**Verslag huishoudelijke elektrische installatie op laagspanning en zeer lage spanning****Algemeen:**

Referentie: 013-20260902-05	Datum controle: 02/09/2026
Keurder: 013

Eigenaar: Tjampens Natasha	EAN-code: 541448820066690724
Adres installatie: Sint-Sebastiaanstraat 21, 8480 - Ichtegem	Nummer teller(s): 1sag1100219600
Distributienetbeheerder installatie: Fluvius	
Datum uitvoering installatie:	☒ Vóór 01/10/1981 ☒ Tussen 01/10/1981 en 01/06/2020 ☐ Vanaf 01/06/2020
Type:	☒ Wooneenheid ☐ Niet-huishoudelijk ☐ PV ☐ Batterij ☐ Laadpaal

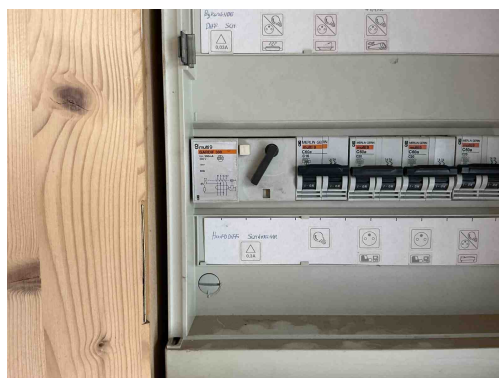
B06 - Het elektrisch verdeelbord heeft niet de minimale beschermingsgraad IPXX-B in een gewone ruimte (Boek 1: 4.2.2.3).

B04 - De aanduiding van de kringen, klemmen en/of schakelapparatuur ontbreekt, is onjuist of is onvolledig (Boek 1: 3.1.3.1/5.1.6.1).

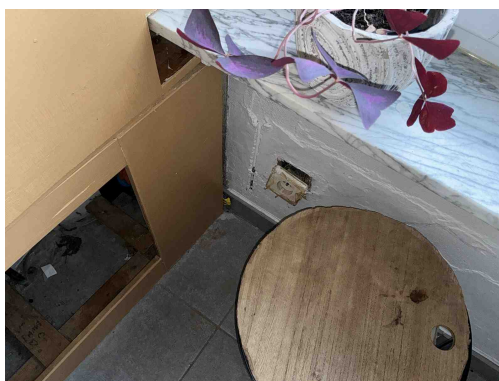
T10 - Bepaalde contactdozen en/of schakelaars zijn niet degelijk bevestigd (Boek 1: 1.4.1.3).
Opmerking: Oa living

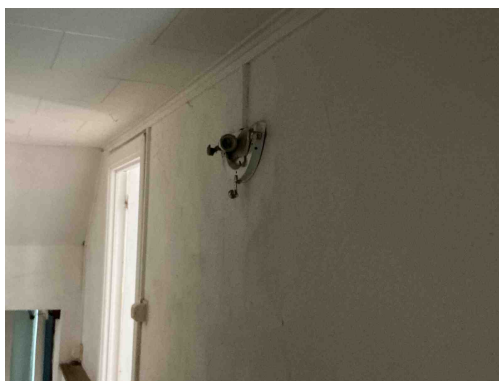
T02 - Gevaar voor rechtstreekse aanraking: genaakbare delen onder spanning (Boek 1: 4.2.2).
Opmerking: Oa living

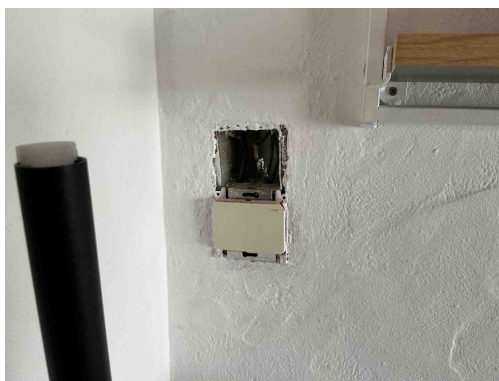
T23 - Het elektrisch materiaal is beschadigd. (Boek 1: 1.4.1.3).
Opmerking: Oa inkomhal, slaapkamer, nachthal

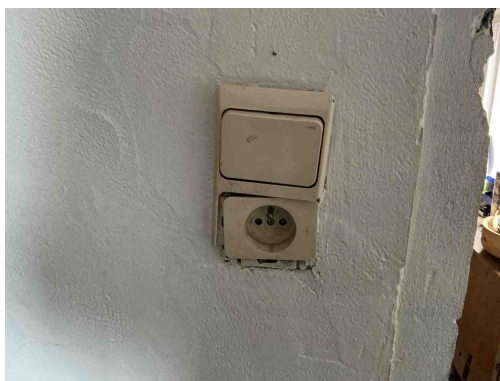
T09 - Bepaalde contactdozen en/of schakelaars zijn beschadigd (Boek 1: 1.4.1.3).
Opmerking: Oa living, nachthal

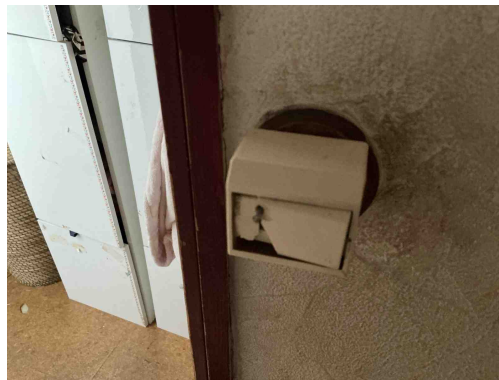
T09 - Bepaalde contactdozen en/of schakelaars zijn beschadigd (Boek 1: 1.4.1.3).
Opmerking: Oa living, nachthal

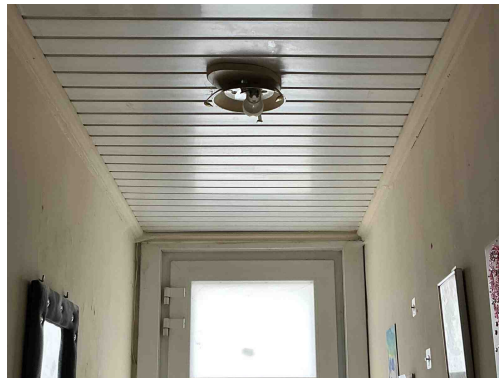
T09 - Bepaalde contactdozen en/of schakelaars zijn beschadigd (Boek 1: 1.4.1.3).
Opmerking: Oa living, nachthal

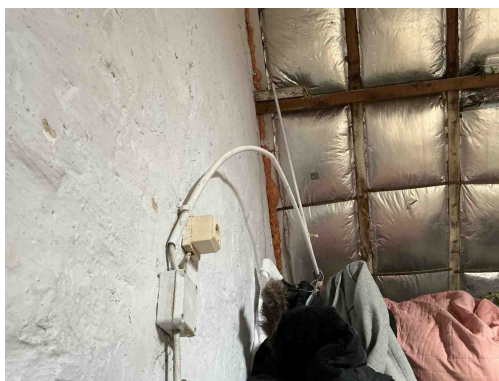
T23 - Het elektrisch materiaal is beschadigd. (Boek 1: 1.4.1.3).
Opmerking: Oa inkomhal, slaapkamer, nachthal

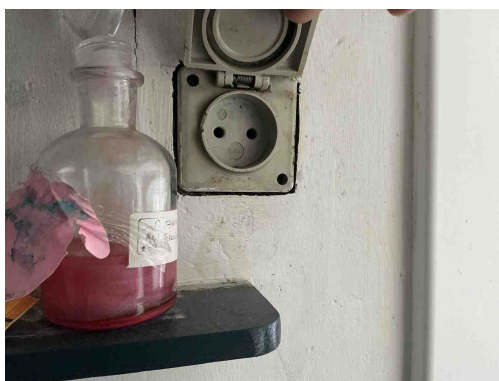
C13 - Onvoldoende bevestiging van de leiding(en) (Boek 1: 5.2.9.5).
Opmerking: Oa zolder

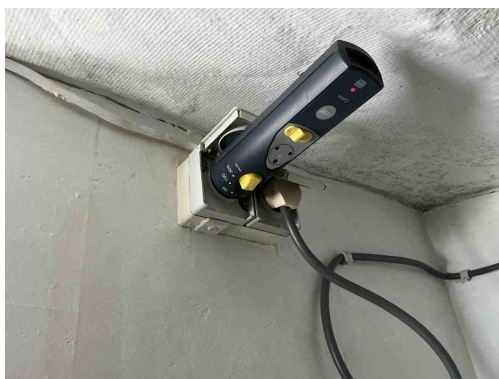
T11 - De contactdozen waarvan de toegekende stroomsterkte maximaal 16A en de toegekende spanning maximaal 250V bedraagt en niet bedoeld zijn voor de voeding van een of meerdere verbruikstoestellen voor een specifiek doel en niet geplaatst zijn in of op schakel- en verdeelborden, beschikken niet of IPXX-D (incl. gemeenschappelijke delen residentieel geheel) (Boek 1: 4.2.2.3/5.3.5.2).
Opmerking: Oa badkamer

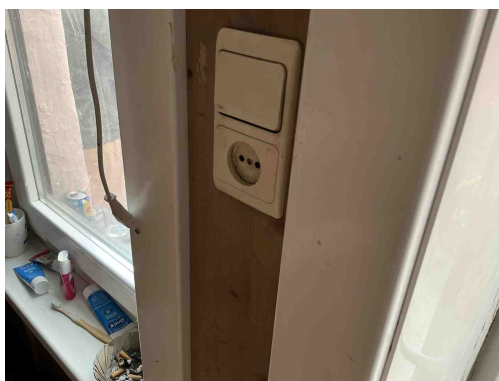
A16 - Er is geen continuïteit van de beschermingsgeleider van de contactdoos (Boek 1: 5.4.3.4).
Opmerking: Oa badkamer

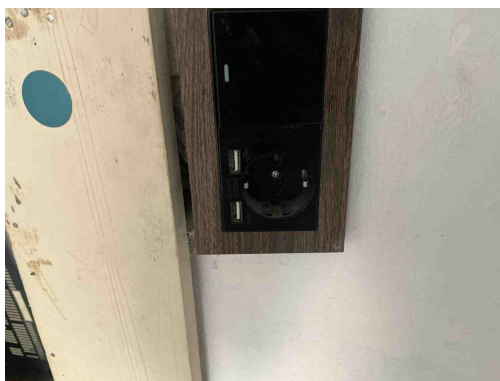
A20 - Er bevindt zich een contactdoos zonder beschermingsgeleider in de elektrische installatie. Deze is niet geplaatst achter een differentieelstroombeschermingsinrichting met grote (max. 30mA) of zeer grote (max. 10mA) gevoeligheid.
Opmerking: Oa keuken

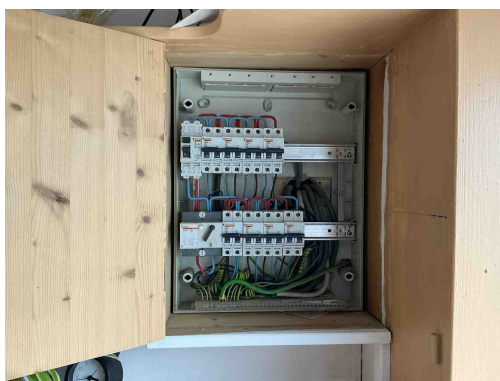
T03 - Contactdozen met randaarding zijn niet toegelaten in huishoudelijke installaties en in niet huishoudelijke installaties zonder BA4/BA5 personeel (Boek 1: 5.3.5.2).
Opmerking: Oa living
